OGGETTO: LAVORI DI REALIZZAZIONE CENTRO DI RACCOLTA IN PIOSSASCO (TO), STRADA VOLVERA. APPROVAZIONE PERIZIA DI VARIANTE.

PERIZIA DI VARIANTE

RELAZIONE TECNICO ILLUSTRATIVA
ART.132 DEL D. LGS. N. 163/2006

**APPALTO PER I LAVORI DI REALIZZAZIONE
DEL CENTRO DI RACCOLTA DIFFERENZIATA
NEL COMUNE DI PIOSSASCO (TO) – STRADA VOLVERA**

COVAR 14 - CANTIERE DI PIOSSASCO
PARTICOLARE ILLUMINAZIONE SOTTO TETTOIA

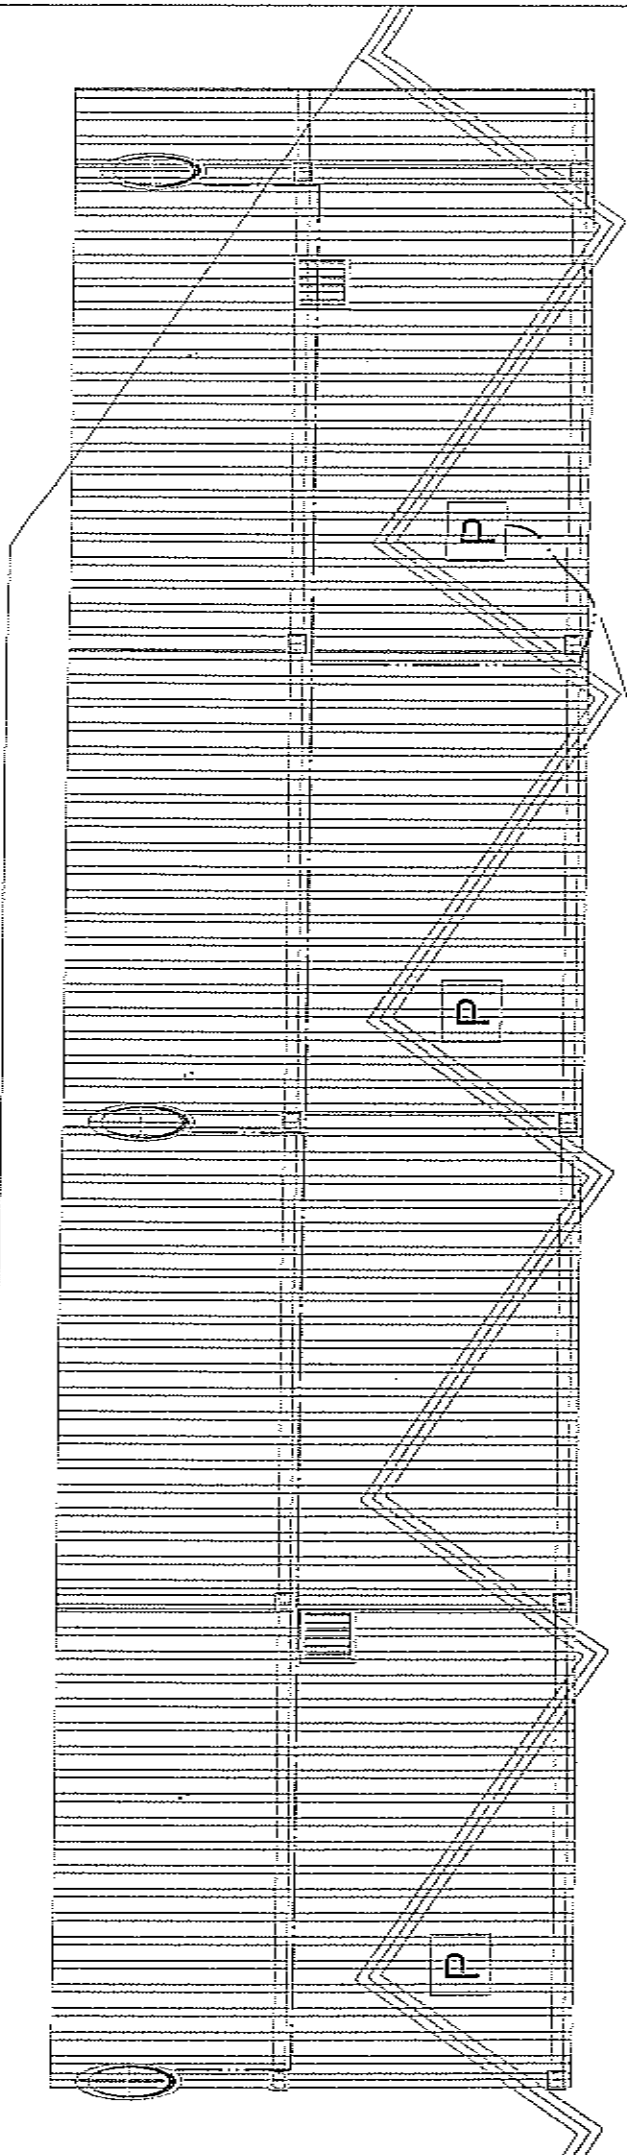
Relativamente alla tettoia per i cassoni, con *Ordine di Servizio n. 7 del 1.03.2011*, la D. L. ha disposto la fornitura e posa di tre corpi illuminanti sotto la tettoia e la relativa impiantistica elettrica.

SEZ. "E" - 1 TUBO PVC Ø25mm	
CIRCUITAZIONE	LINEA
QGA C-4	"Derivazione da Pali Illuminazione" (FG70R 2x4mmq+PE4mmq)
